PHILIPS *Service*

22GC017/04/06/15/16/22

TOURNE-DISQUES - 22 GC 017 -

1. Concerne : Modification au mécanisme de soulèvement.

TGR2508

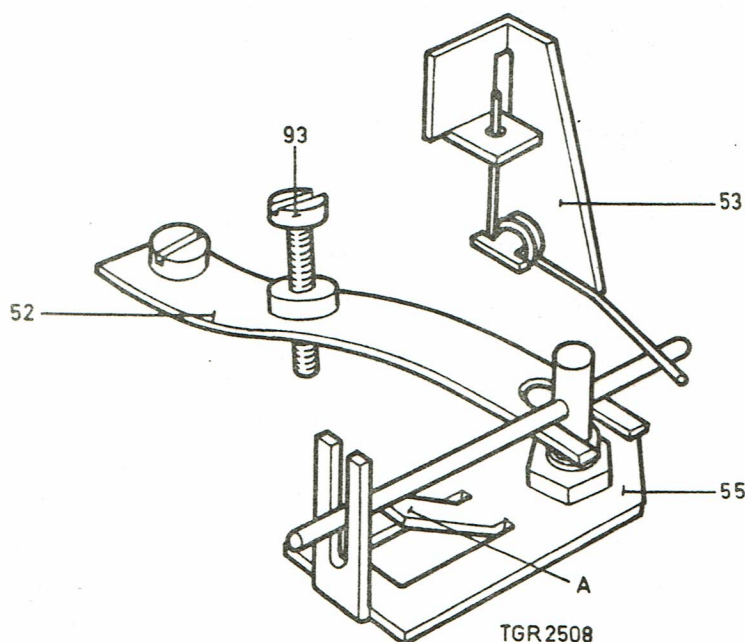
- a. A partir de l'estampillage d'usine AH03/908, l'ensemble étrier 55 a été modifié. L'étrier modifié est muni d'une patte additionnelle A (voir fig. TGR 2508) ce qui supprime l'ensemble ressort à lame 51. Le réglage de la hauteur maximale du mécanisme de soulèvement, expliqué sous "Réglage du mécanisme de soulèvement", doit à présent être exécuté en courbant la patte A (voir fig. TGR 2508).

- b. A partir de l'estampillage d'usine AH04, l'étrier 53 et le ressort à lame 52 ont été modifiés, le ressort de traction 54 est supprimé.

L'étrier modifié 53 est muni d'un ressort de pression (voir fig. TGR 2508).

La vitesse de descente est réglable à présent à l'aide de la vis 93 (voir fig. TGR 2508)

- a. Vanaf fabrieksstempeling AH03/908 is de sam. beugel pos.55 gewijzigd.
De gewijzigde beugel is voorzien van een extra lip A (zie fig.TGR 2508), waardoor de sam. bladveer pos.51 is vervallen.
De instelling van de maximum hoogte van de p.u. lift, beschreven onder instelling hefmechanisme, moet nu uitgevoerd worden door bovengenoemde lip A te verbuigen (zie fig. TGR 2508).

- Sam. bladveer pos.51 codenummer 4822 492 61185 is vervallen.
Het codenummer van sam. beugel pos.55, 4822 402 60242 is gewijzigd in 4822 402 60288.
- b. Vanaf stempeling AH04 zijn beugel pos.53 en bladveer pos.52 gewijzigd, hierdoor is trekveer pos.54 vervallen.
De gewijzigde beugel pos.53 is voorzien van een drukveer (zie fig.TGR 2508). Deze drukveer zorgt voor het heffen van de p.u. lift.
De gewijzigde bladveer pos.52 zorgt voor het dalen van de p.u. lift.
De daalsnelheid is nu instelbaar met schroef pos.93 (zie fig.TGR 2508).

L'ensemble ressort à lame 51, portant le numéro de code 4822 492 61185 est supprimé. Le numéro de code de l'ens. étrier 55, le 4822 402 60242 change en 4822 402 60288.

Le numéro de code de l'étrier 53, le 4822 402 50094 change en 4822 402 60291.

Le numéro de code du ressort à lame 52, 4822 492 61184 est modifié en 4822 492 61538.

Le numéro de code de la vis 93 est le 4822 502 10814.

Trekveer pos.54, codenummer 4822 492 30587 is vervallen.
Het codenummer van beugel pos.53, 4822 402 50094 is gewijzigd in 4822 402 60291.
Het codenummer van bladveer pos.52, 4822 492 61184 is gewijzigd in 4822 492 61538.
Het codenummer van schroef pos.93 is 4822 502 10814.

TGR 2599

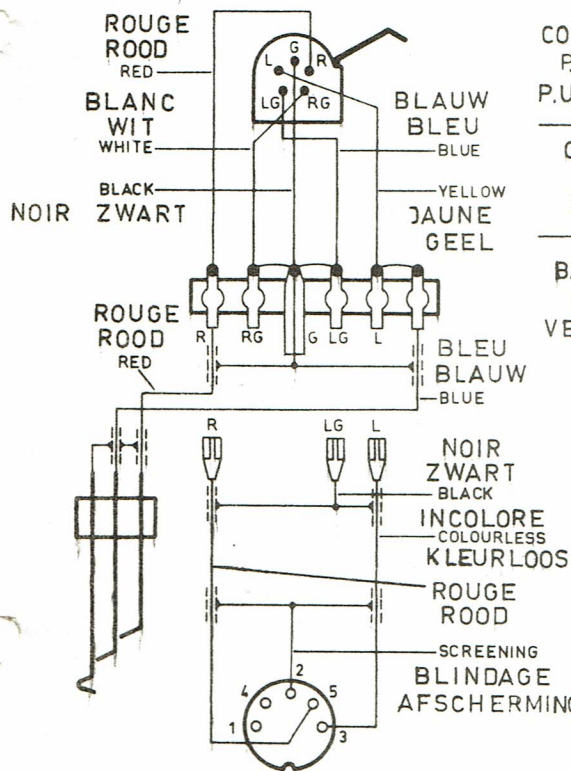
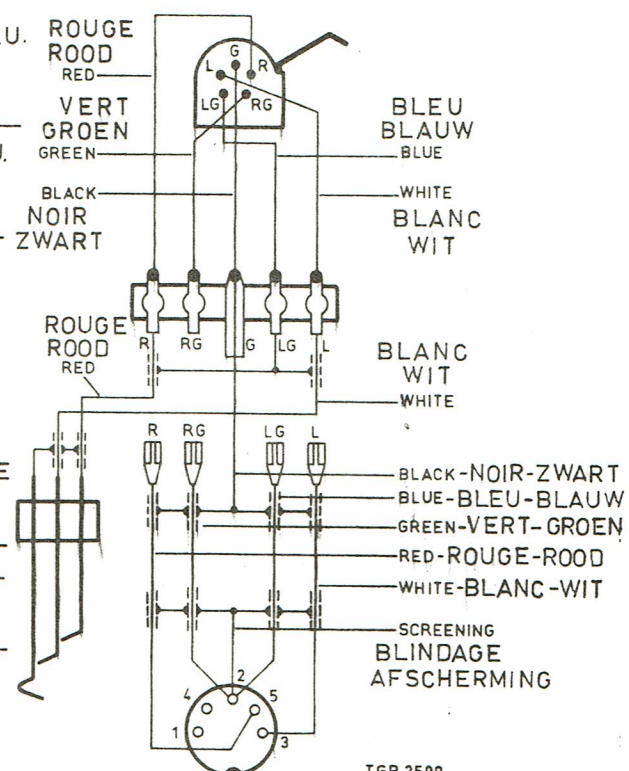
1. Les couleurs du cordon du bras de lecture et celles du cordon de connexion ont été modifiées.
2. Le cordon de connexion ne possède plus deux conducteurs blindés mais bien 4 conducteurs blindés.

Le tableau ci-dessous indique clairement la situation passée et présente.
Voir également les figs.1a et 1b et si l'on a monté le préamplificateur 22GH905, aussi les figs.2a et 2b.

1. Van het p.u. armsnoer en het aansluitsnoer zijn de kleuren gewijzigd.
2. Het aansluitsnoer is van 2-aderig afgeschermd gewijzigd in 4-aderig afgeschermd.

Onderstaande tabel geeft, i.v.m. bovengenoemde wijzigingen, een overzicht van de oude en de nieuwe situatie. Zie ook fig.1a en 1b en, indien de voorversterker 22GH905 is toegepast, de figuren 2a en 2b.
